# **Паспорт доступности**

**Муниципального бюджетного общеобразовательного  
учреждения города Ростова-на-Дону «Гимназия № 95»  
По адресу: 344090, г. Ростов-на-Дону, ул. Быковского, 5.**

**ПАСПОРТ ДОСТУПНОСТИ**  
**объекта социальной инфраструктуры**  
№ 25

**АКТ ОБСЛЕДОВАНИЯ**  
**объекта социальной инфраструктуры**  
(Приложение к паспорту доступности МБОУ «Гимназия № 95»)  
N \_\_\_\_\_

Фото № 19

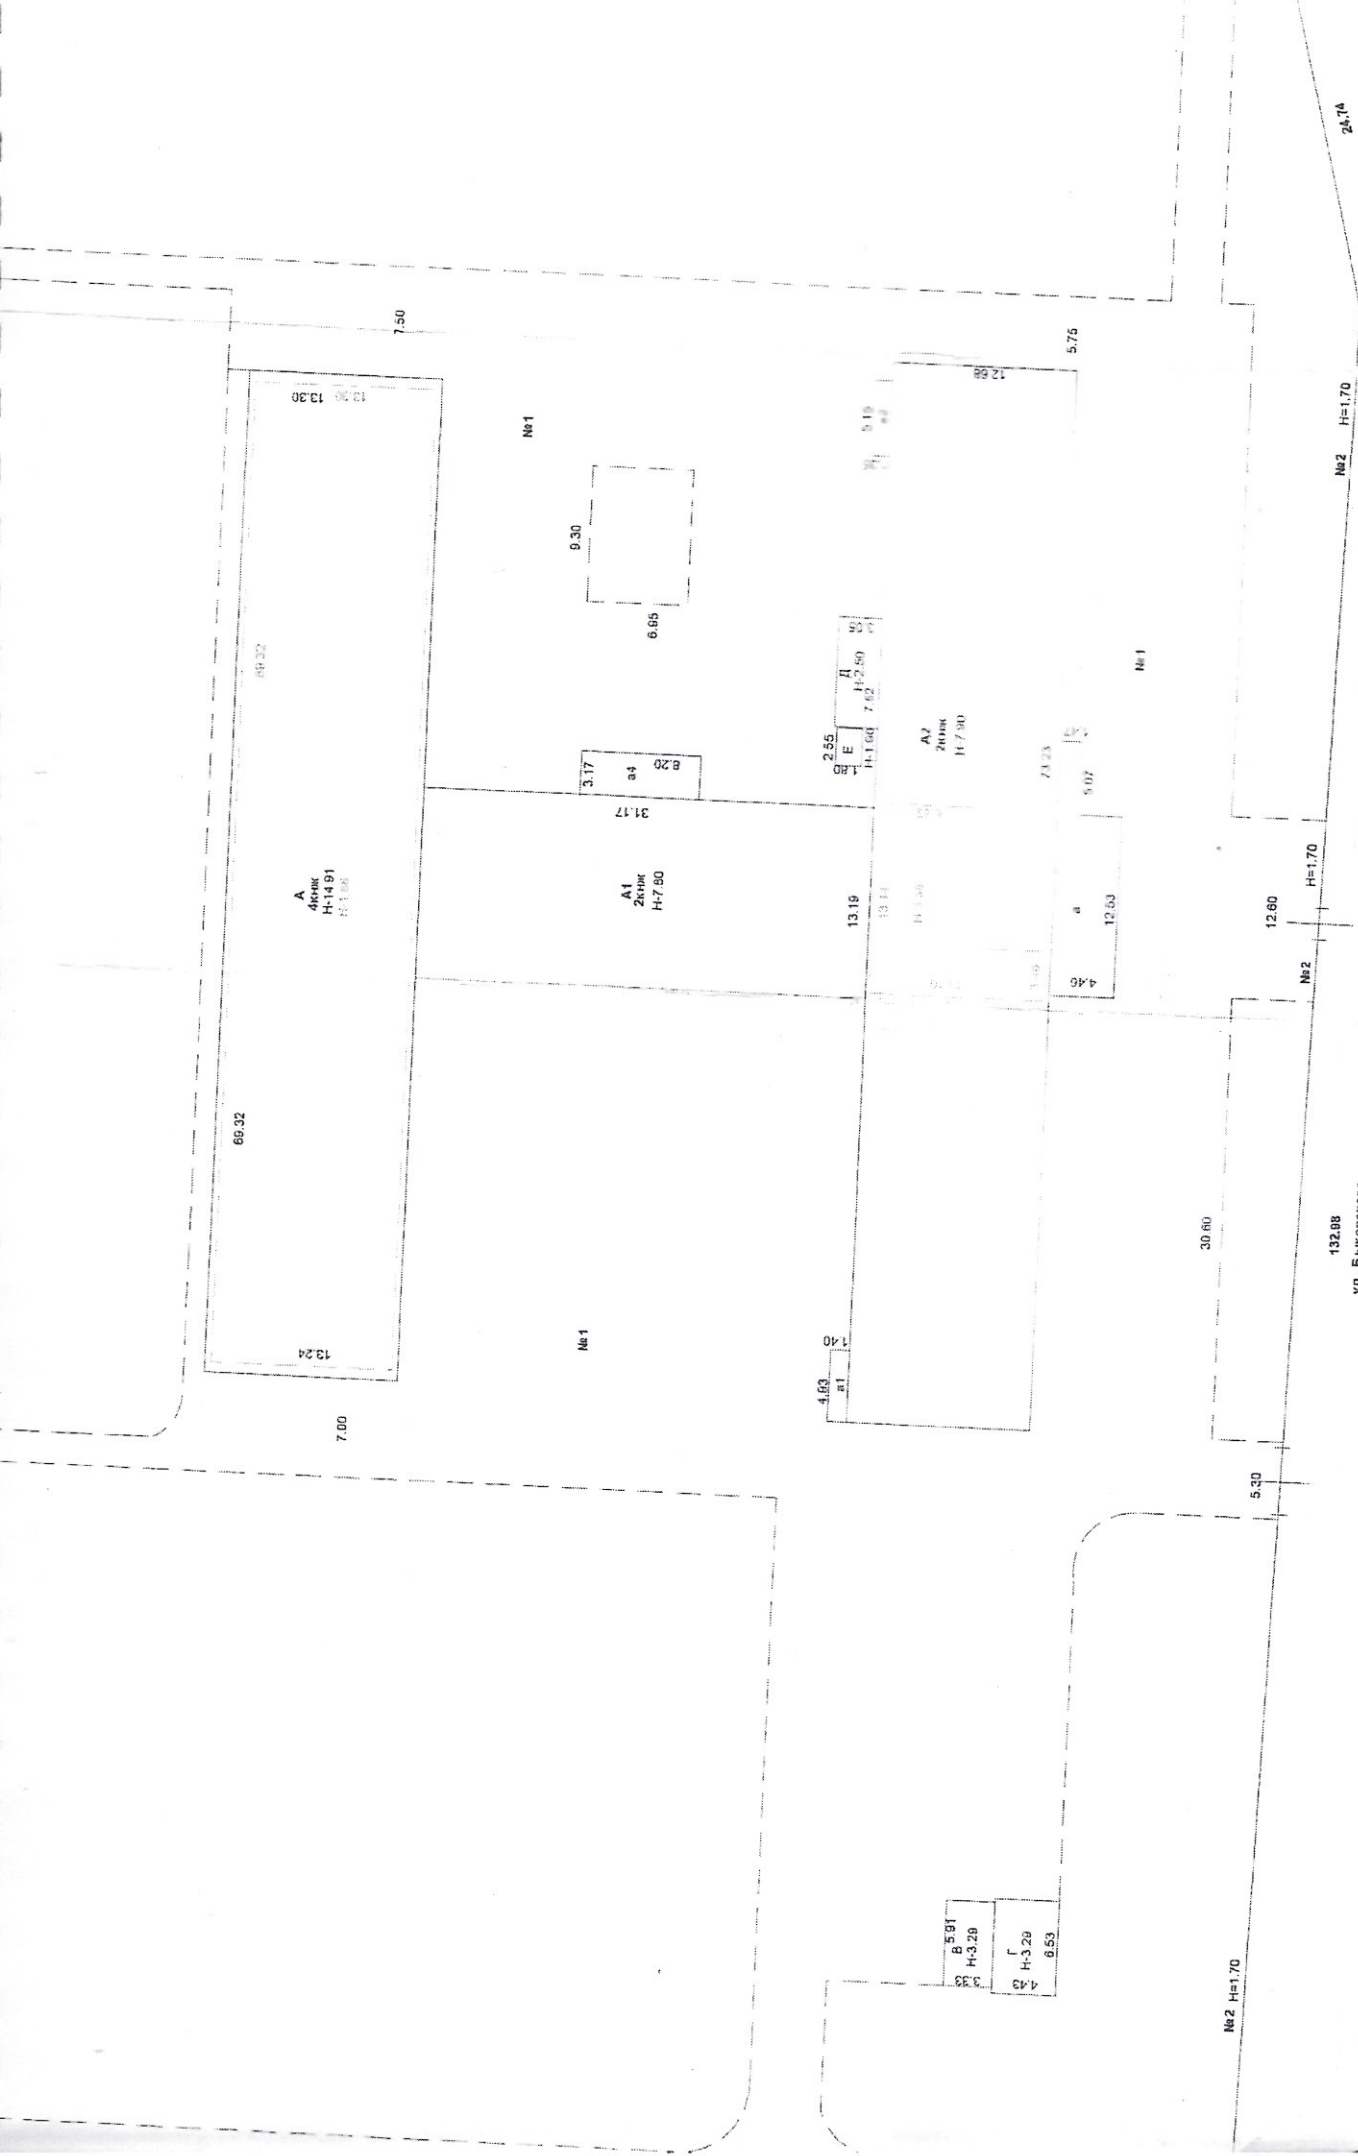
| № п/п | Основные структурно-функциональные зоны                                    | Состояние доступности, в том числе для основных категорий инвалидов <***> | Приложение |                    |
|-------|--|---|------------|--------------------|
| 3     | Путь (пути) движения внутри здания (в т.ч. пути эвакуации)                 | ДЧ-И (К,О,Г,У)  | -          | 5,6,14,19, 20      |

| № п/п | Основные структурно-функциональные зоны объекта                            | Рекомендации по адаптации объекта (вид работы) *                               |
|-------|--|--|
| 3     | Путь (пути) движения внутри здания (в т.ч. пути эвакуации)                 | <i>Индивидуальные решения с ТСР</i>  |
